## 4984, place de la Savane

Étudier un projet particulier visant à autoriser la démolition du bâtiment situé 4984 place de la Savane et la construction d'un bâtiment résidentiel d'au plus 10 étages en vertu du Règlement sur les projets particuliers de construction, de modification ou d'occupation d'un immeuble (RCA02 17017).

CCU – 12 février 2020

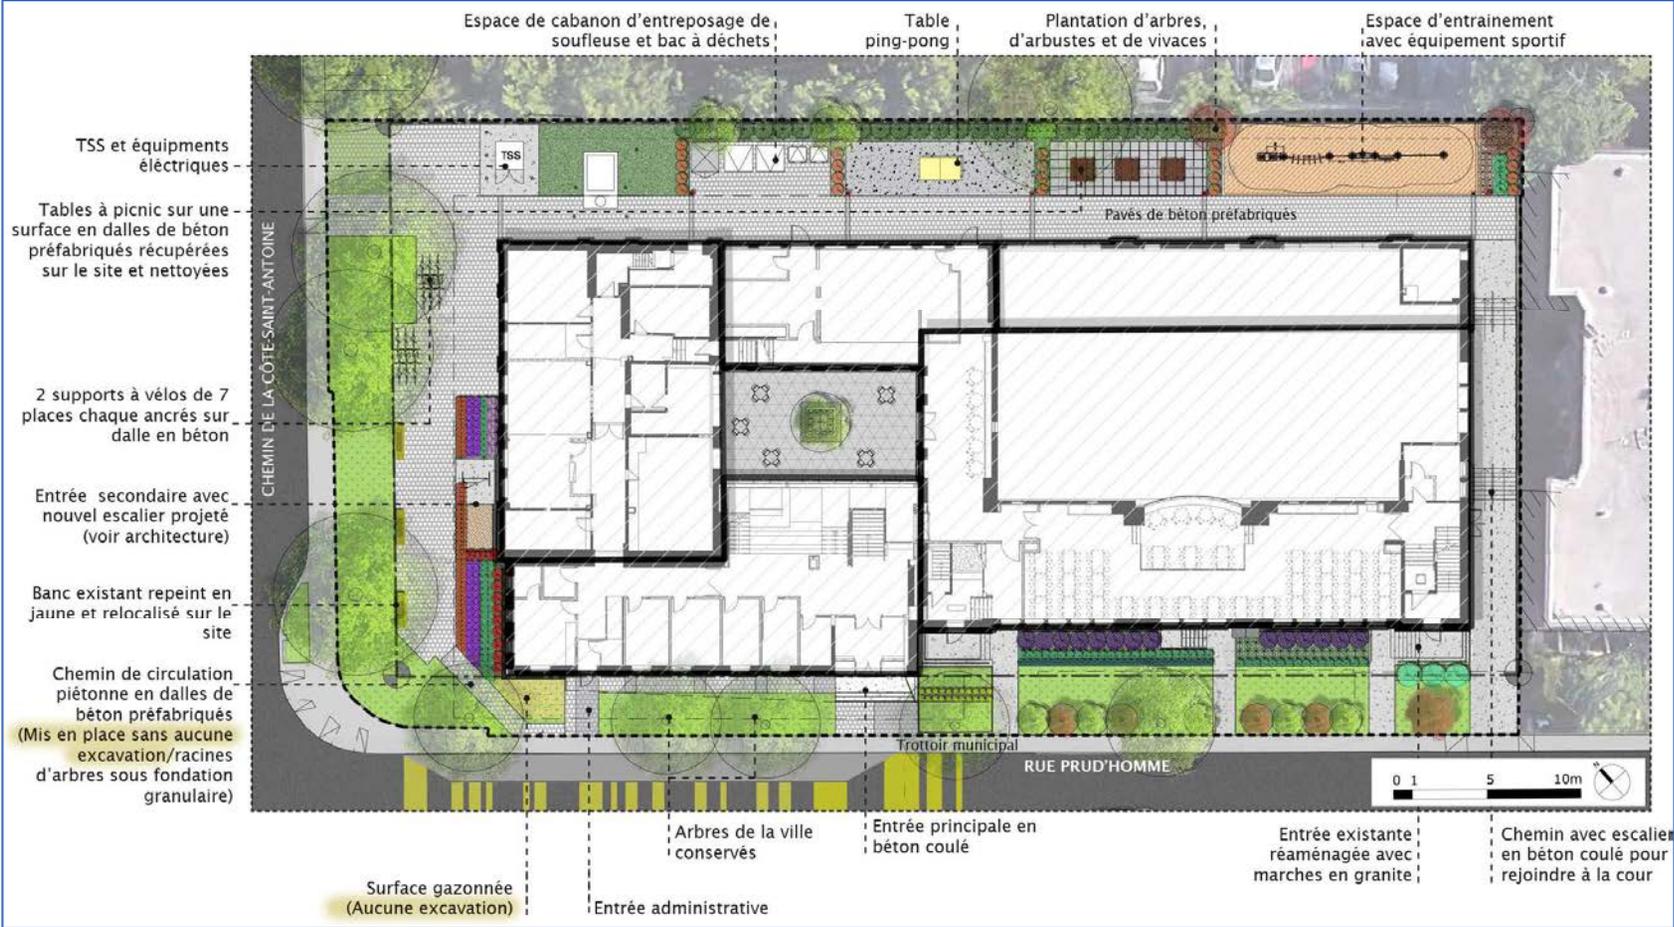
Les membres sont d'avis que la proposition est intéressante, mais ils se questionnent à savoir si l'implantation de la marquise de l'entrée principale (3741, avenue Prud'homme) n'entre pas en conflit avec les arbres existants appartenant au domaine public. Le comité préfère ne pas se prononcer sur la qualité d'intégration du projet avant d'avoir pu étudier des plans complets illustrant la relation entre les aménagements proposés (incluant les saillies) et les arbres actuellement implantés sur le domaine public. Les membres demandent de revoir la présentation en incluant les détails relatifs aux aménagements projetés sur le domaine public ainsi que l'élaboration d'une stratégie pour la réalisation du passage piéton et des améliorations proposées à la sécurité de l'intersection.

- 1- Conflit de la marquise projetée au-dessus de l'entrée principale avec arbres existants;
- 2- Impacts des travaux d'aménagement paysager sur les arbres à conserver (domaine public);
- 3- Stratégie pour le réaménagement de l'intersection / traverse piétonne.

**PRÉCISIONS\***

- 1- Plan de conservation / protection des arbres revu par Division des parcs et de la voirie;
- 2a Aménagements révisés (domaine public): contrôle des zones de mobilisation et d'excavation;
- 2b Réduction des surfaces imperméables + déplacement du mobilier (supports à vélos);
- 3- Aménagements à inclure dans la planification des travaux de réfection des infrastructures (voirie).

# Aménagement révisé (2020)

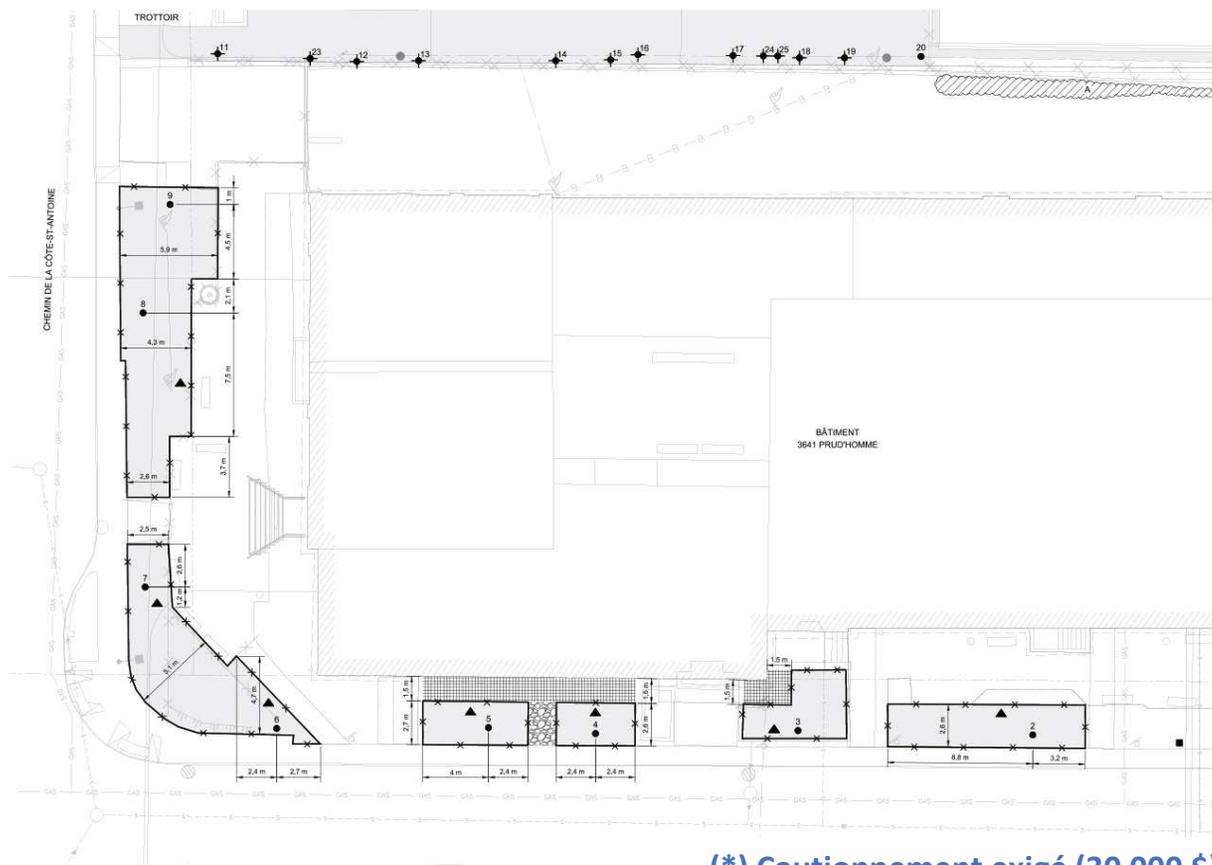
- Entrée principale en dalles de béton préfabriqués
- Arbres existants conservés
- Chemin de déambulation en blocs de béton préfabriqués
- Surface gazonnée
- Plate-bandes de vivaces et de graminées surélevées le long du chemin
- Bancs en blocs béton préfabriqués
- Tables de pique-nique
- Espace de gradins en béton coulé pour repos + accès au stationnement
- Stationnement existant repeint (16 places + 2 places pour personne à mobilité réduite)

### Composition révisée

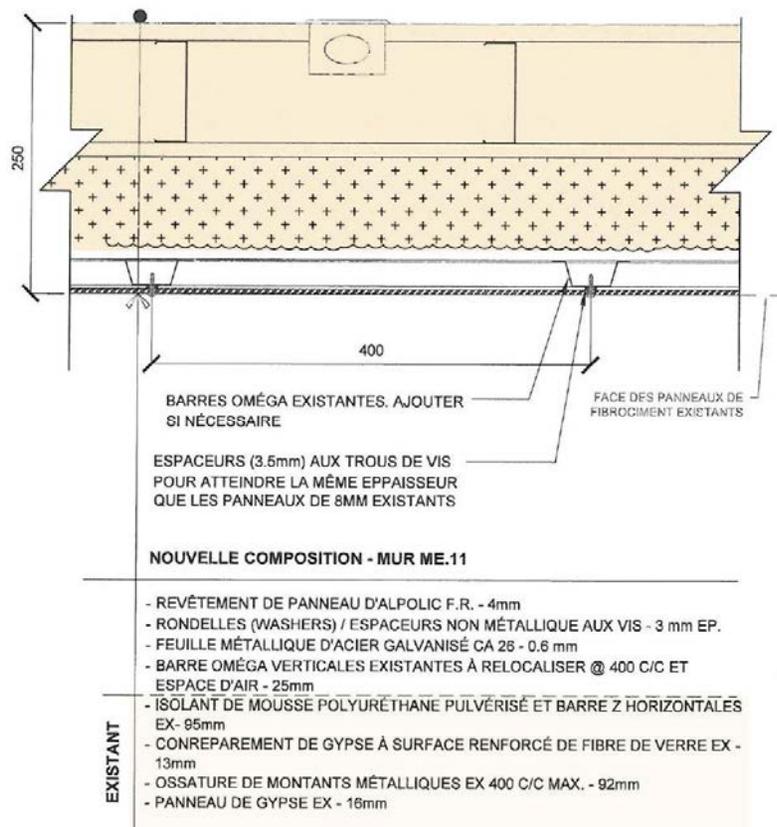
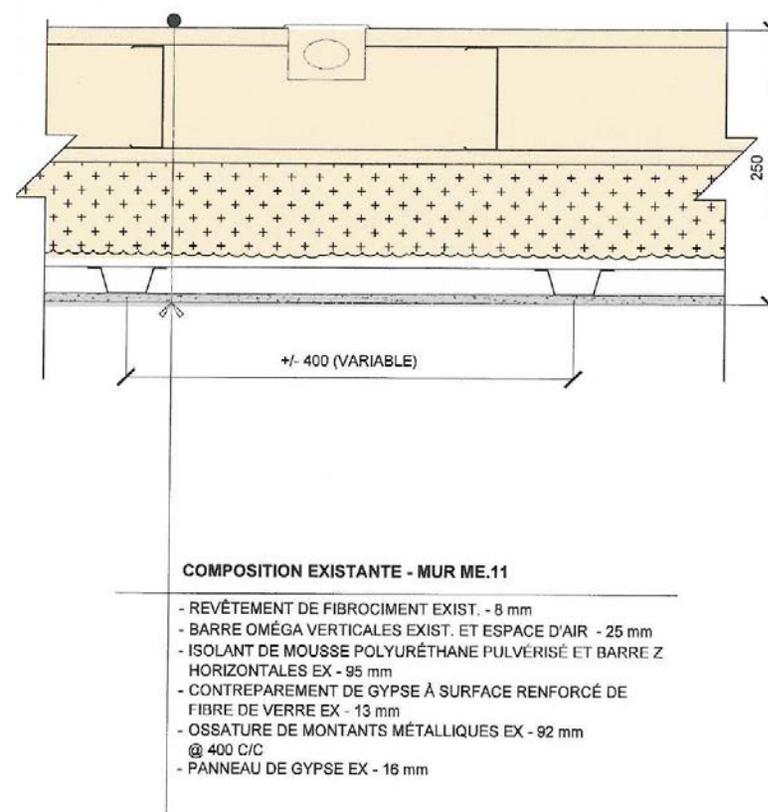
(\*) Les détails techniques soumis ne nous permettent pas de juger de la portée effective des travaux projetés en réponse au problème d'infiltration ni de la compatibilité des différents matériaux.

Élévation ouest (extrait)

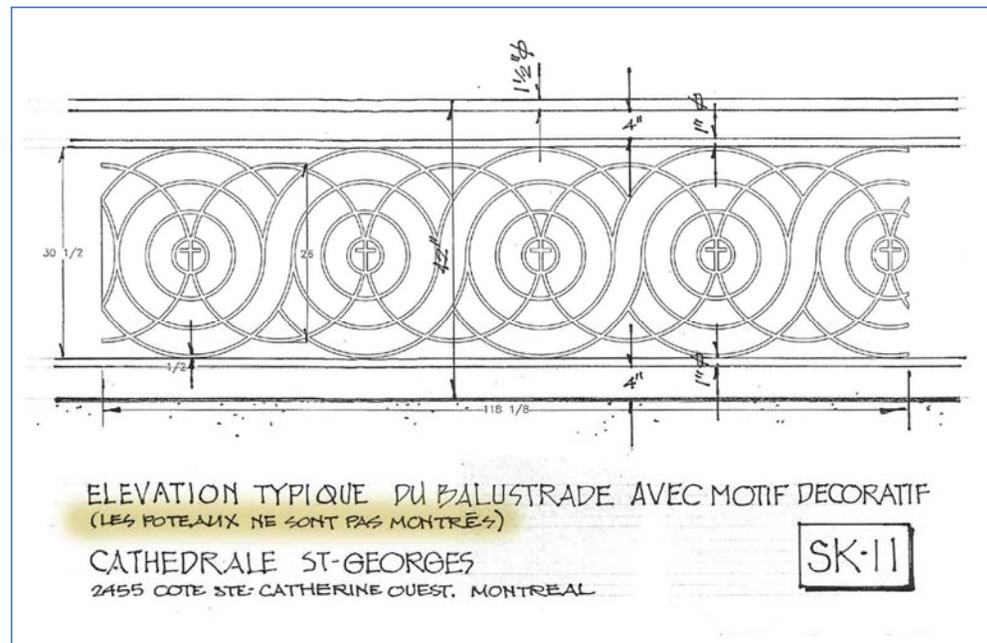
- Le nouveau garde-corps participe à animer l'espace (autrement abstrait) par le jeu des ombres projetées sur les surfaces nues de l'esplanade. Il introduit une dimension iconographique qui peut cependant paraître ostentatoire.

La Direction déplore le fait que les travaux de remplacement des garde-corps aient dû être interrompus en raison du non-respect des plans préalablement approuvés. La Direction propose d'assujettir la délivrance du permis de transformation à la condition suivante:

# PLAN - HORS TOIT

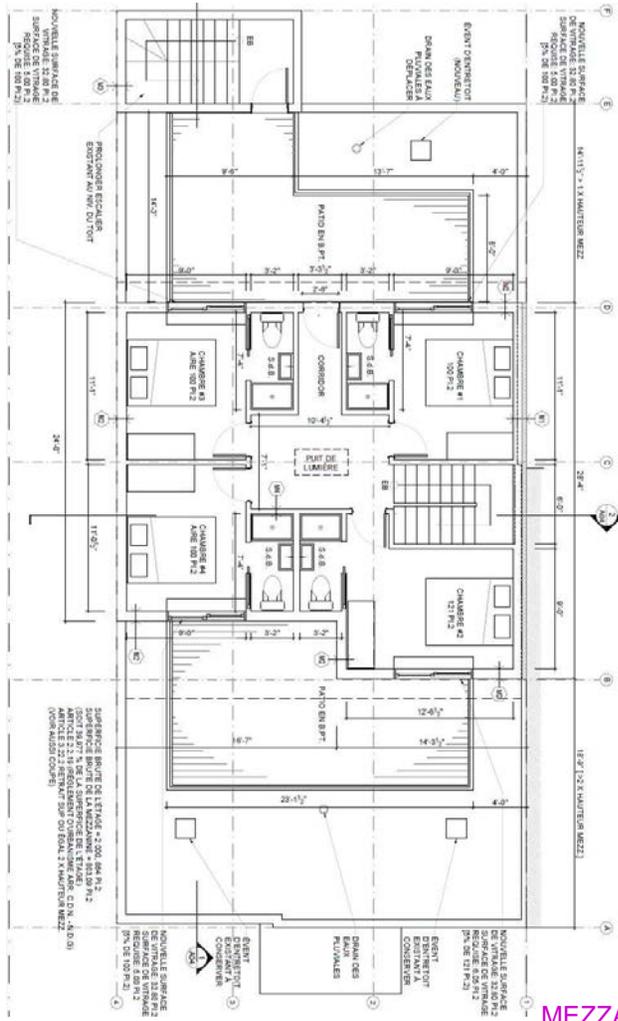
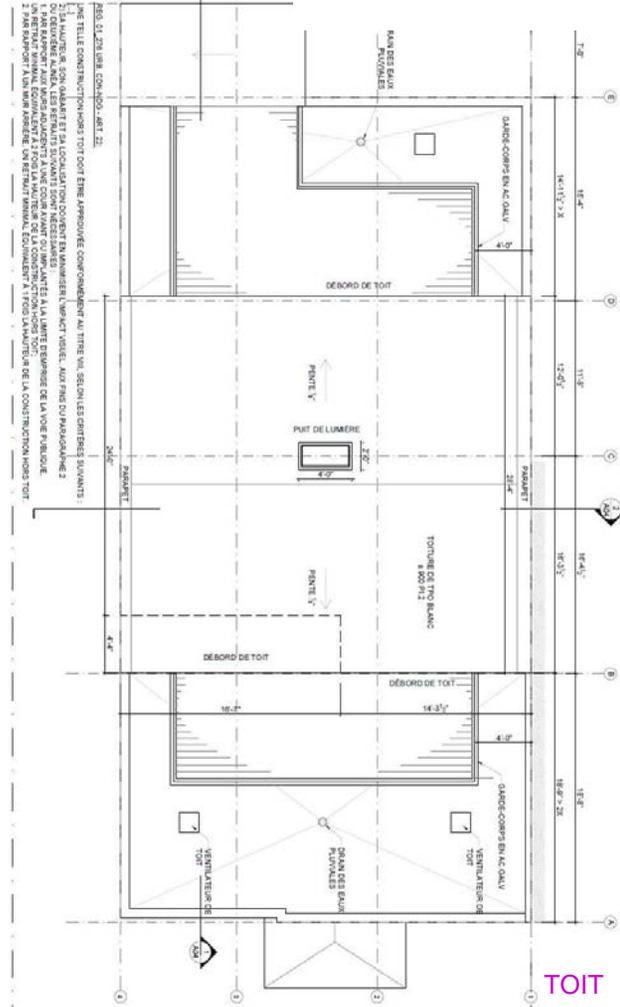
- Le volume hors toit respect les retraits et les dimensions requis;
- Le volume hors toit se dépose discrètement sur le du corps principal du bâtiment ;
- L'intervention projetée permet de faire évoluer, d'actualiser et d'enrichir le patrimoine architectural.

**TRAVAUX RÉALISÉS SANS PERMIS**  
(Printemps 2019)

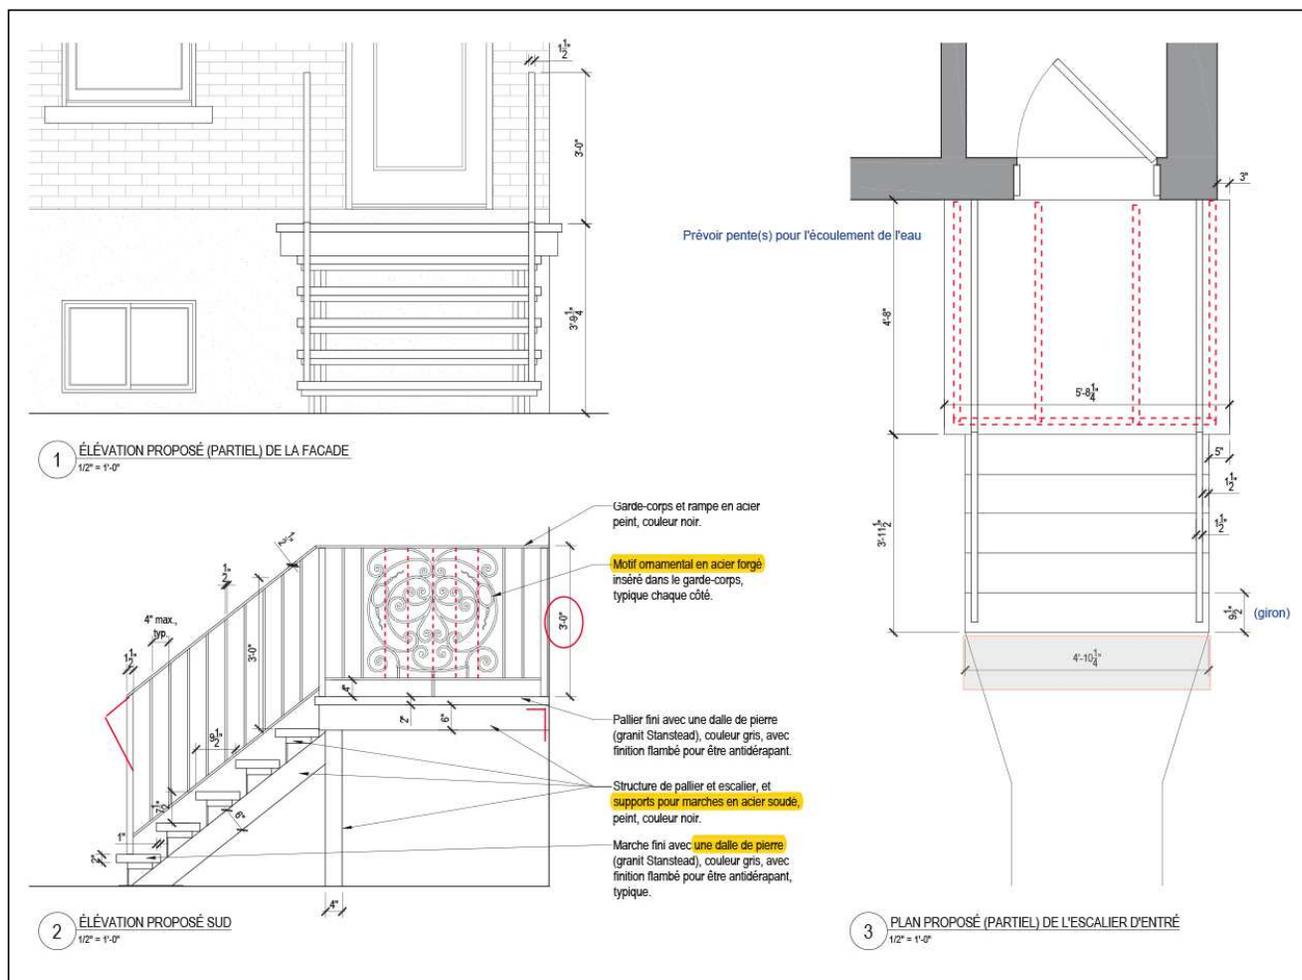
668	1°	conformité du projet aux orientations, objectifs, plans et politiques municipales en matière d'aménagement, d'architecture et de design;	<input checked="" type="checkbox"/>	Travaux exécutés sans permis - voir suivi inspection	
668	2°	qualités d'intégration du projet sur le plan architectural;	<input checked="" type="checkbox"/>	Les matériaux et le traitement formel proposés ne correspondent pas aux caractéristiques typiques du secteur; le dessin du garde-corps devrait notamment être simplifié afin d'éliminer toute ornementation superflue.	
668	3°	efficacité des éléments visant à réduire les effets d'ombre et de vent;	N/A		
668	4°	efficacité et qualités d'intégration des éléments visant à minimiser les impacts sur le milieu d'insertion, au regard de la circulation des véhicules et des piétons;	N/A		
668	5°	capacité de mettre en valeur les lieux publics et de créer un environnement sécuritaire;	N/A

668	6°	capacité de mettre en valeur, de protéger ou d'enrichir le patrimoine architectural, naturel et paysager;	<input checked="" type="checkbox"/>	L'approche proposée ne participe pas à préserver ou enrichir le caractère patrimonial du cadre bâti.	
668, par. 7°	a)	favoriser l'aménagement de plain-pied de l'accès principal au bâtiment;	N/A		
668, par. 7°	b)	favoriser l'aménagement de sentiers sécuritaires, sans obstacle, bien délimités et éclairés le plus direct possible entre un bâtiment et une voie publique;	N/A		
668, par. 7°	c)	planifier le positionnement du stationnement pour personnes à mobilité réduite le plus près possible de l'entrée principale du bâtiment, en évitant autant que possible une séparation entre le bâtiment et le stationnement par une voie de circulation;	N/A		
668, par. 7°	d)	dans le cas d'un bâtiment situé à l'intérieur d'un secteur patrimonial ou ayant des caractéristiques patrimoniales d'intérêt, favoriser l'intégration des critères du présent article tout en respectant les caractéristiques architecturales d'intérêt du cadre bâti;	<input checked="" type="checkbox"/>	La proposition rompt l'unité de la composition et le caractère dépouillé, typique des constructions (plex) du secteur.
